MARICO-2のルースパーツに関する 審査会合指摘への回答

2023年12月13日
日本原子力研究開発機構
大洗研究所 高速実験炉部

法令報告後のMARICO-2のルースパーツの 調査状況について

回収したMARICO-2試料部頂部の詳細外観観察

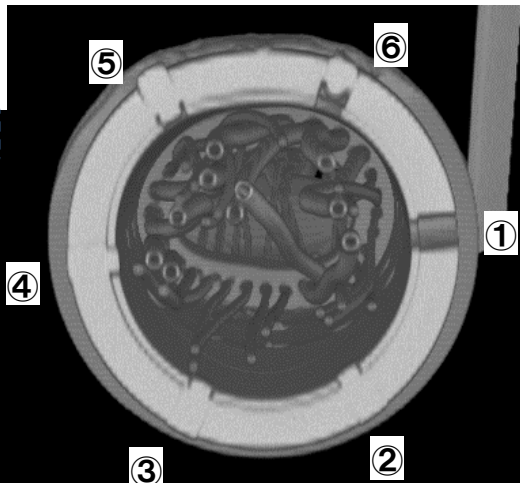
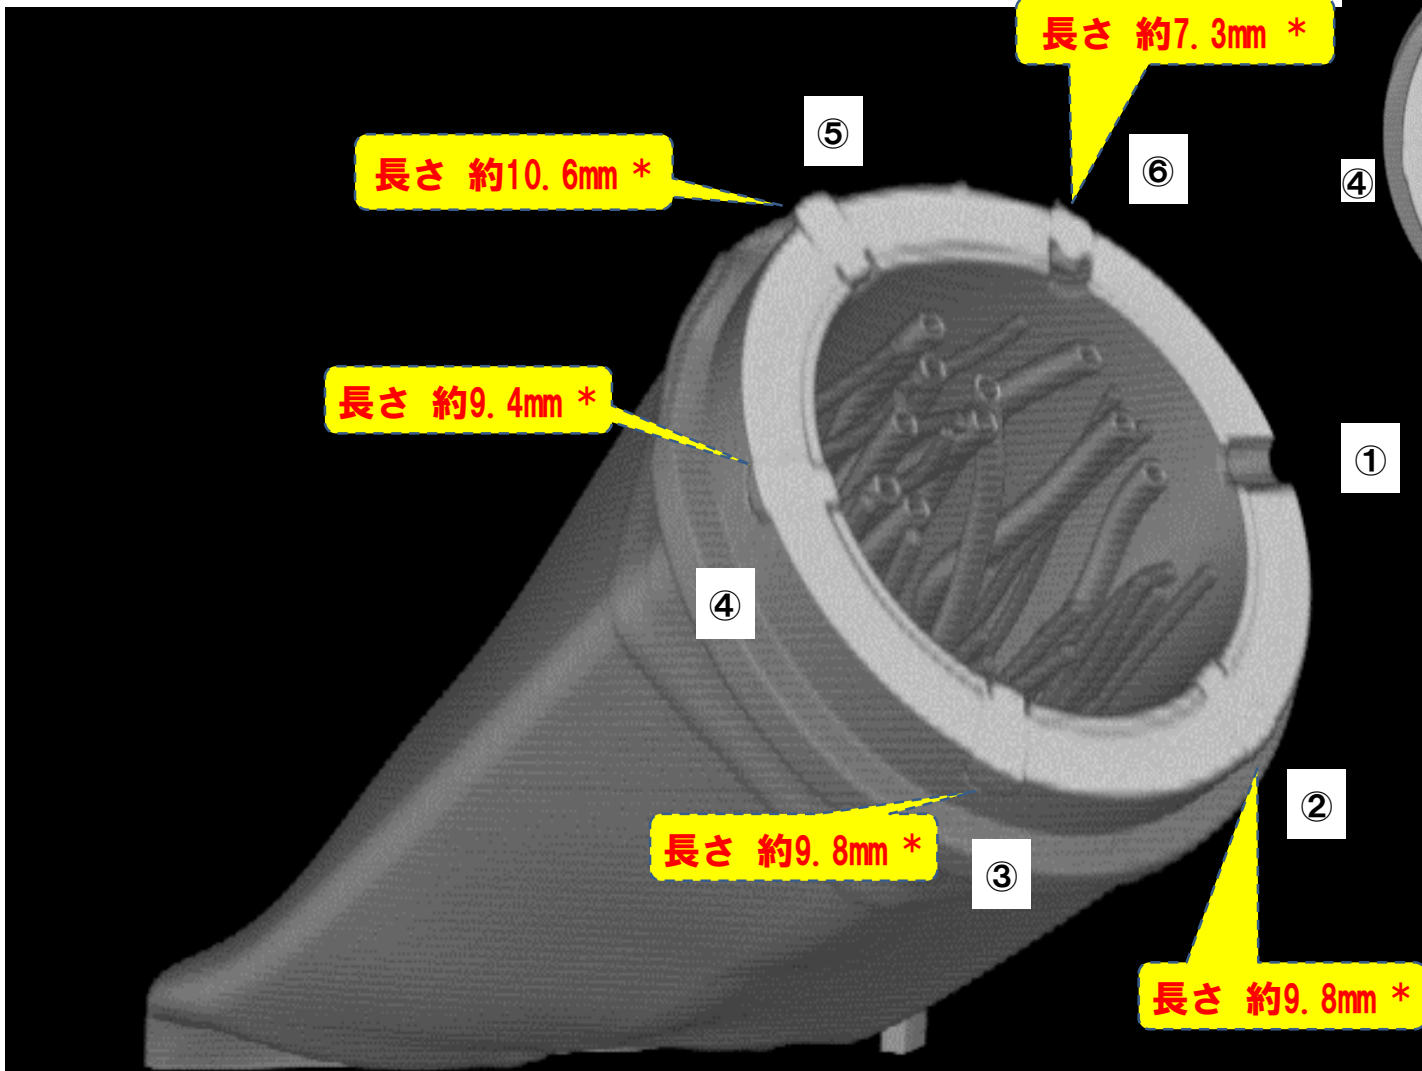
**MARICO-2試料部のPIEで
 約1.1gの金属小片を確認**

・元素分析の結果、固定ピンと同じSUS316系のステンレスであり、炉心上部機構の材料(SUS304)ではない。

・組成、形状及び試料部内から回収されたことから固定ピンの一部と判断。

X線CT画像に基づく固定ピン欠損量の評価

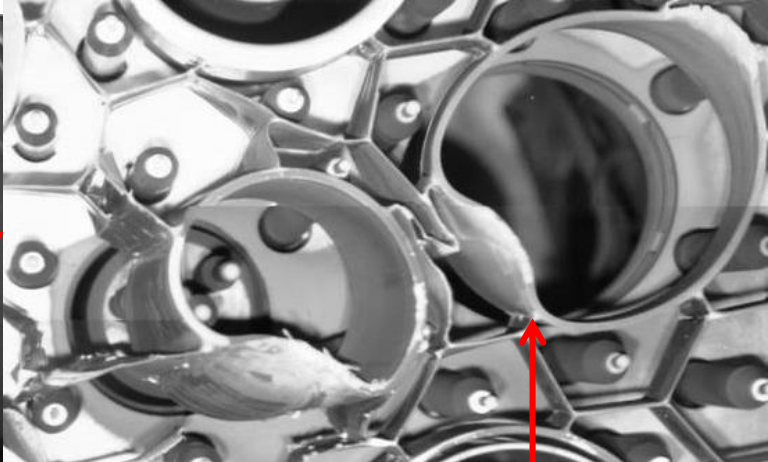
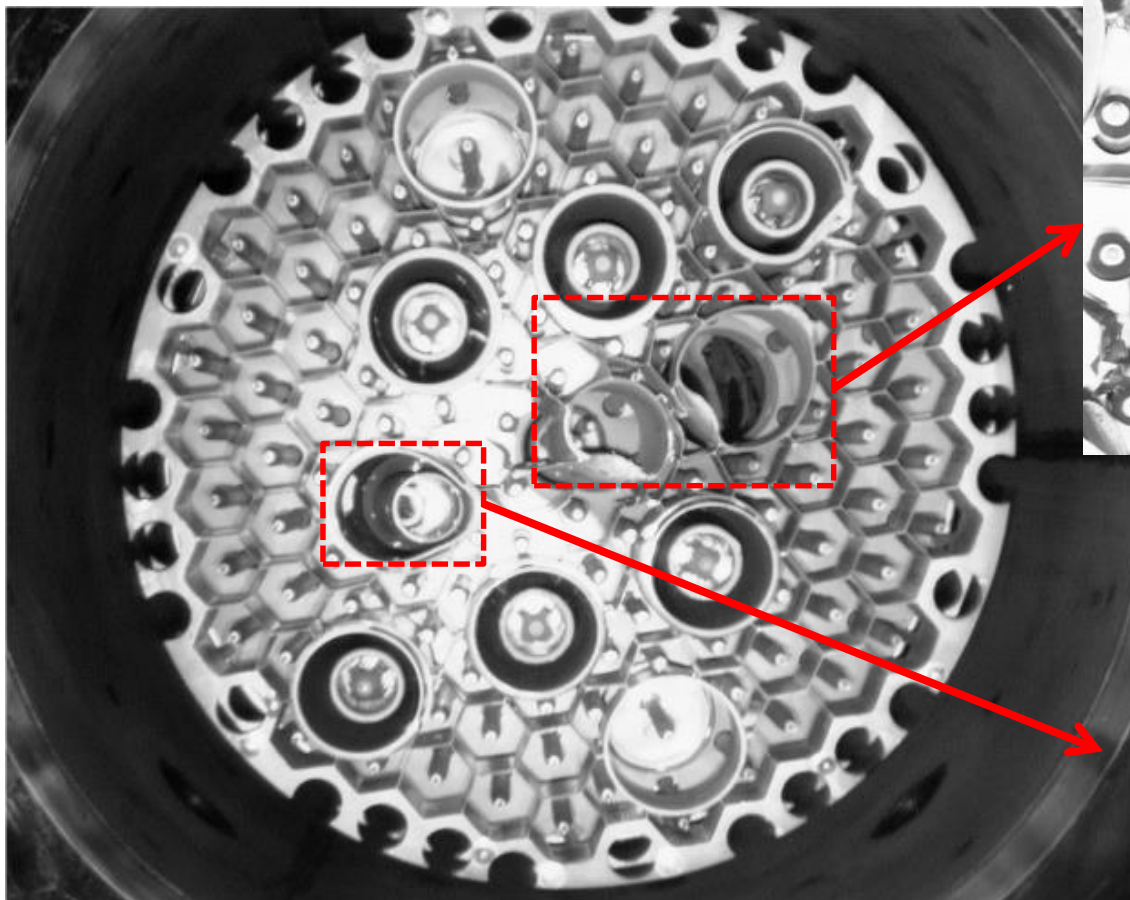
- 6本中1本は完全に脱落しているが、他5本は1/2以上がハンドリングヘッド継手部に残存。
- X線CT画像に基づく残存量及び回収された固定ピン小片の質量を考慮すると、試料部で確認された固定ピンは合計約**10.4g**、回収されていないルースパーツは約**5.7g**となる。

MARICO-2試料部切離作業後のハンドリングヘッド固定ピン①溶接部の移動軌跡

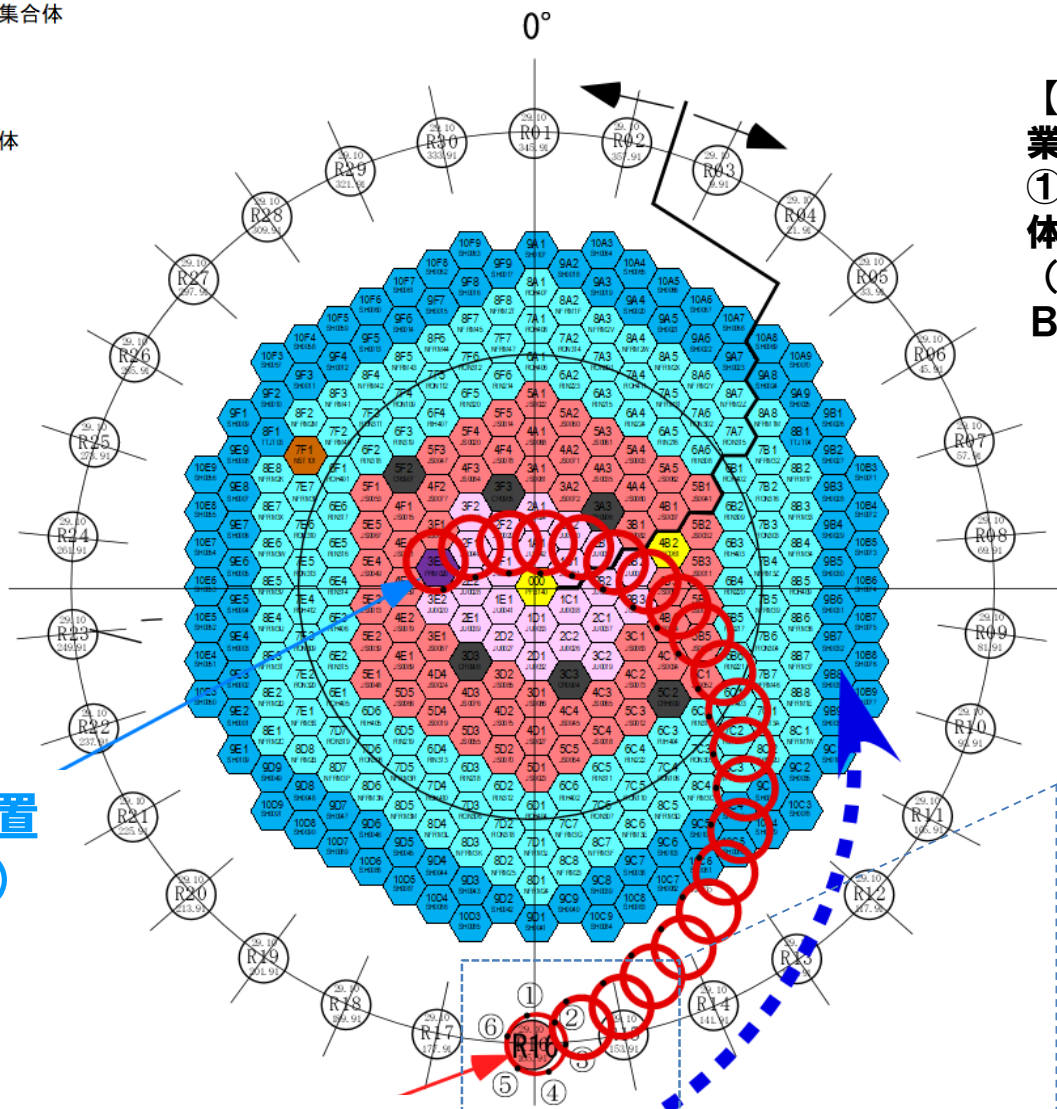
【●】R16でのMARICO-2試料部切離作業後、ハンドリングヘッド固定ピン①溶接部は遮へい集合体、外側反射体、内側反射体、炉心燃料集合体（外側）、炉心燃料集合体（内側）、B型照射燃料集合体の直上を通過

炉内ラック上部近傍の流動解析結果

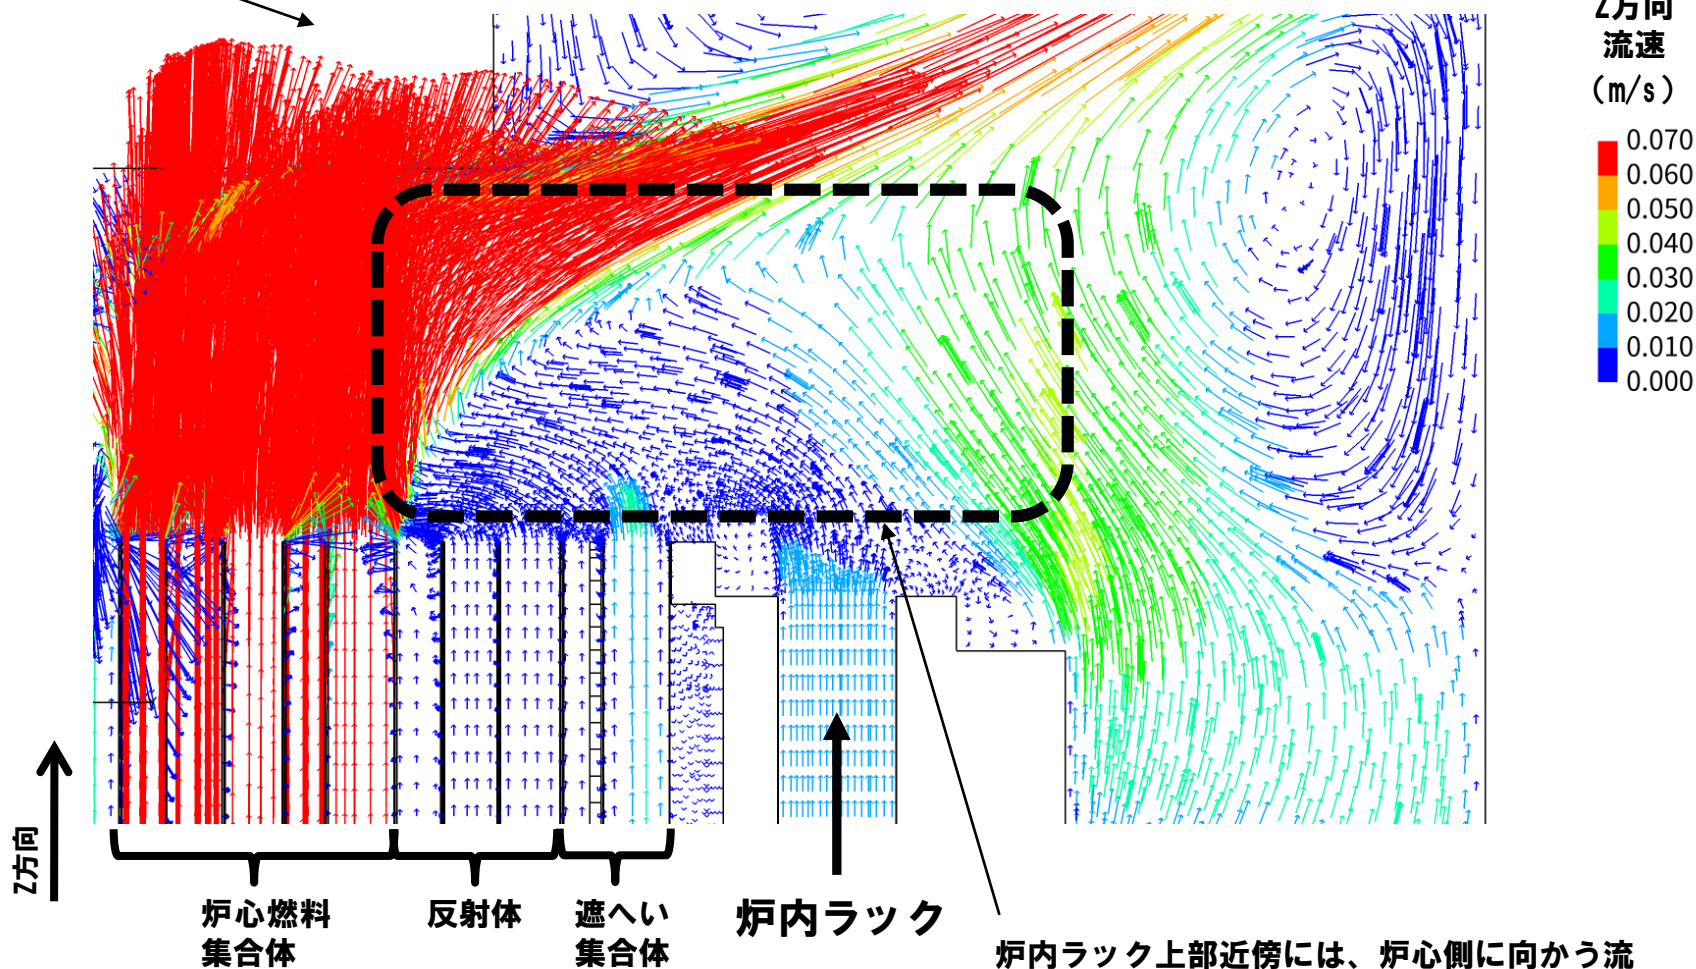
炉内ラック上部近傍には、炉心側に向かう流れがあるが、その流速は0.01m/s以下であり、ルースパーツが流れに沿って炉心燃料集合体内に落下することは考え難い。

AQUAコード（2次元）の解析結果の検証（FLUENTコードの解析結果との比較）

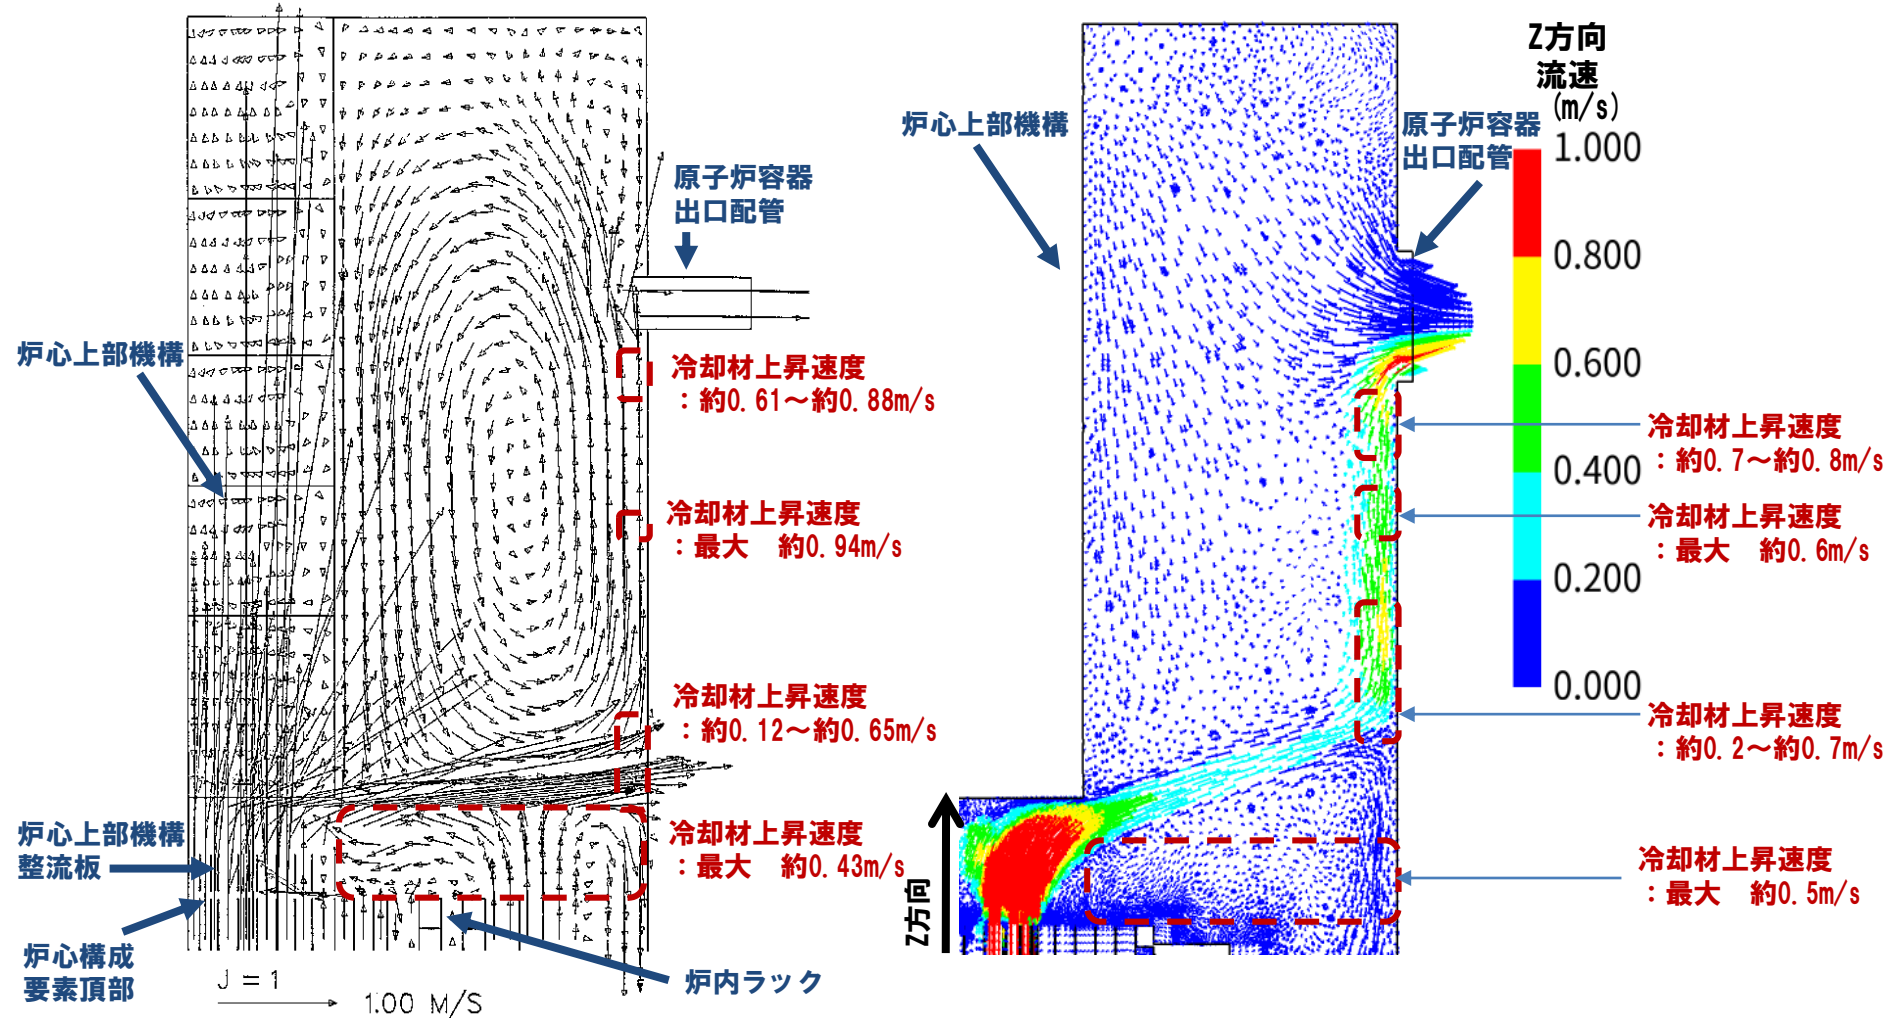
AQUAコード（2次元）とFLUENTコード（3次元）の解析結果を比較し、冷却材上昇速度の解析結果は概ね一致していることを確認した。また、原子炉容器上部プレナム部において、0.64m/sを超える上向きの流れは、原子炉容器出口まで連続しない結果は同じである。

AQUAコード（3次元）の解析結果の検証（FLUENTコードの解析結果との比較）

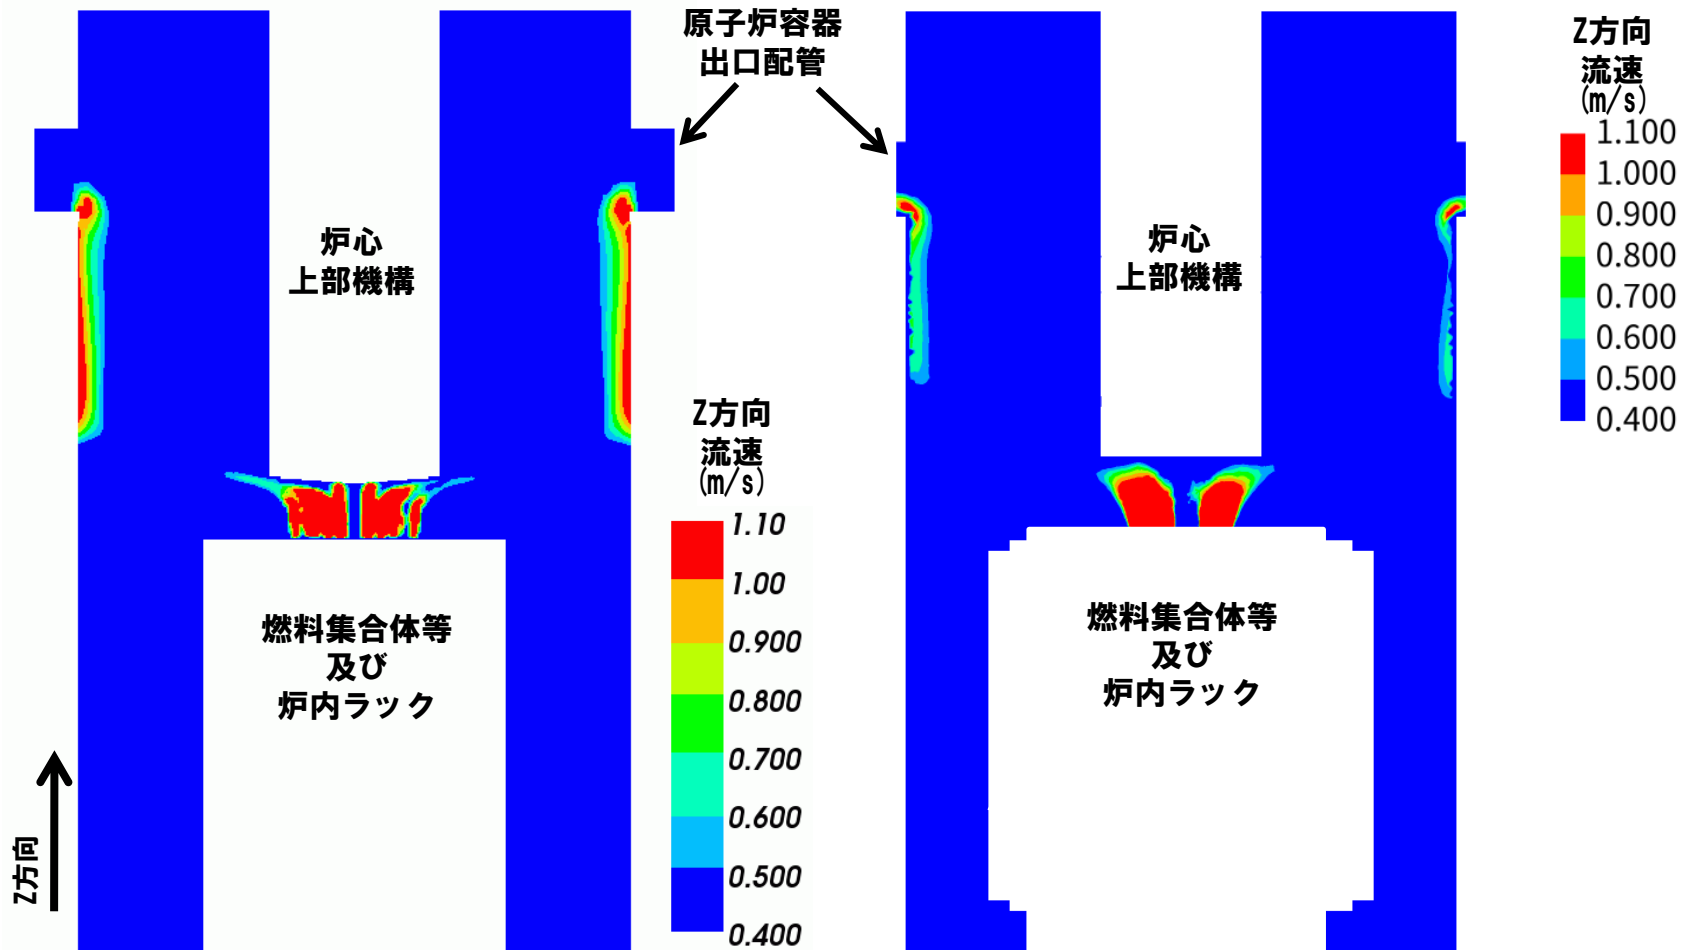
AQUAコード（3次元）とFLUENTコード（3次元）の解析結果を比較し、冷却材上昇速度の解析結果は概ね一致していることを確認した。また、原子炉容器上部プレナム部において、0.64m/sを超える上向きの流れは、原子炉容器出口まで連続しない結果は同じである。

ルースパーツの挙動評価結果

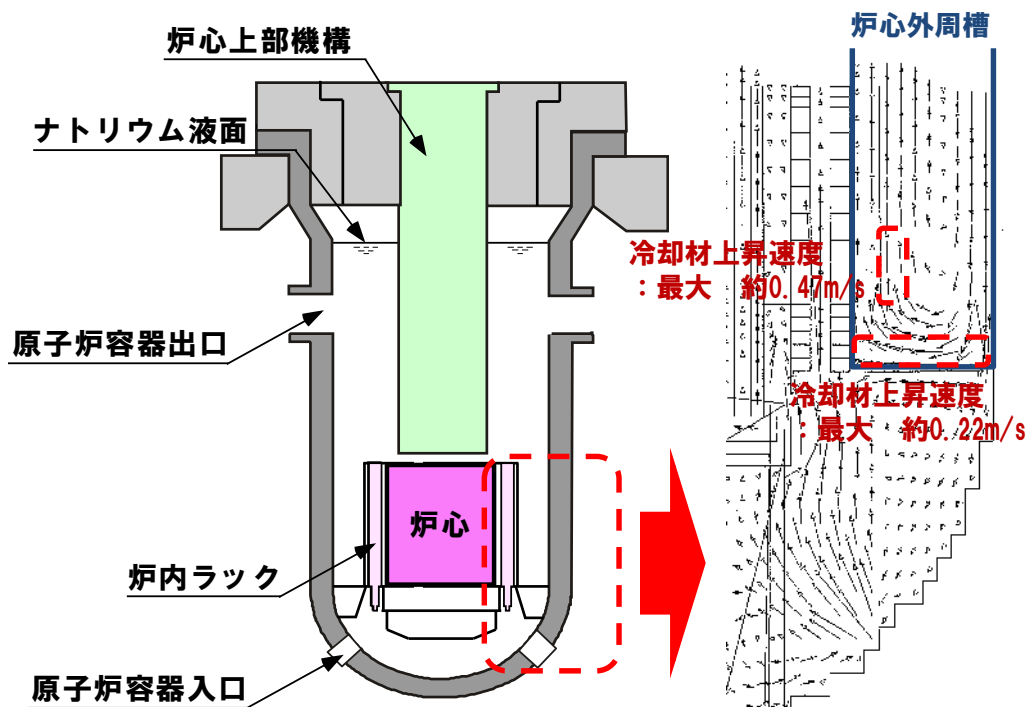
ルースパーツを浮き上がらせるために必要な最小冷却材上昇速度
： 約0.64m/s

原子炉容器上部プレナム部下部の冷却材上昇速度
： 約0.43m/s（最大）

ルースパーツが原子炉容器プレナム部内を上昇し
原子炉容器出口配管より流出することはない

炉心燃料集合体へのルースパーツ落下

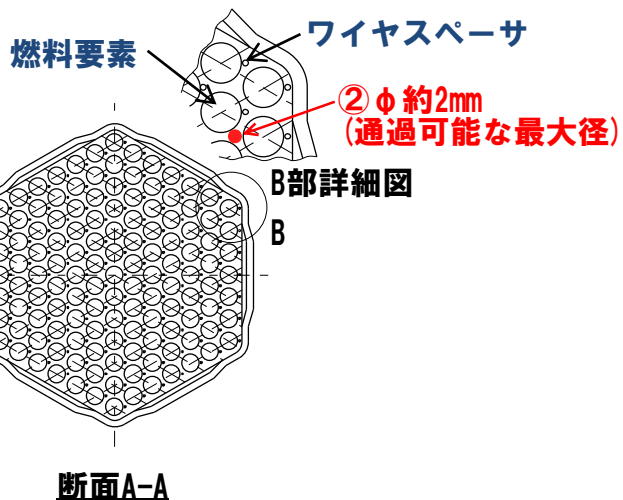
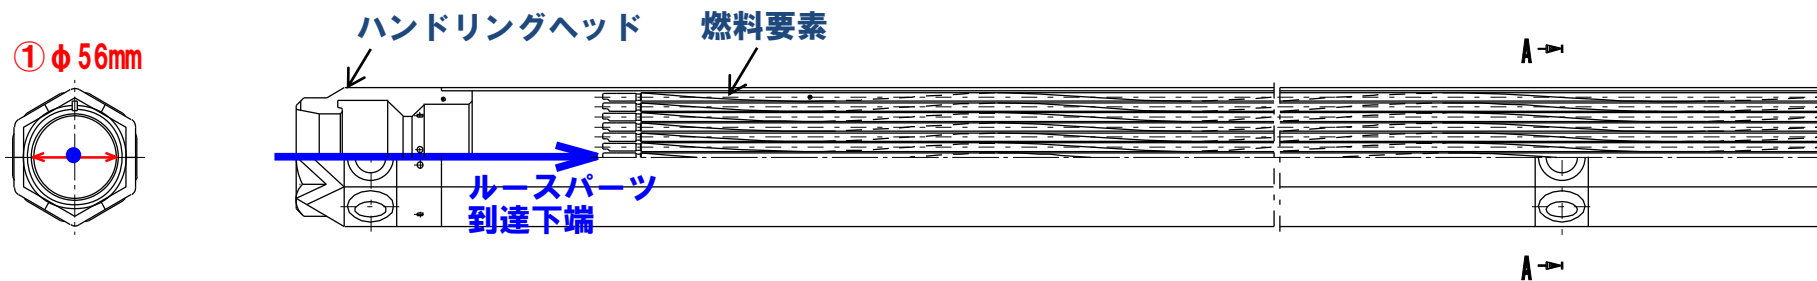
- ◆ ハンドリングヘッド開口部直径 : 56mm
- ◆ 燃料要素間ギャップ : 約2mm
(参考: ワイヤスペーサ直径 0.9mm)

- ・ 上部より落下する可能性有
- ・ ただし、燃料要素バンドル間には落下せず、燃料要素バンドルの上部に留まるため、冷却材流量及び温度に与える影響は小さい。
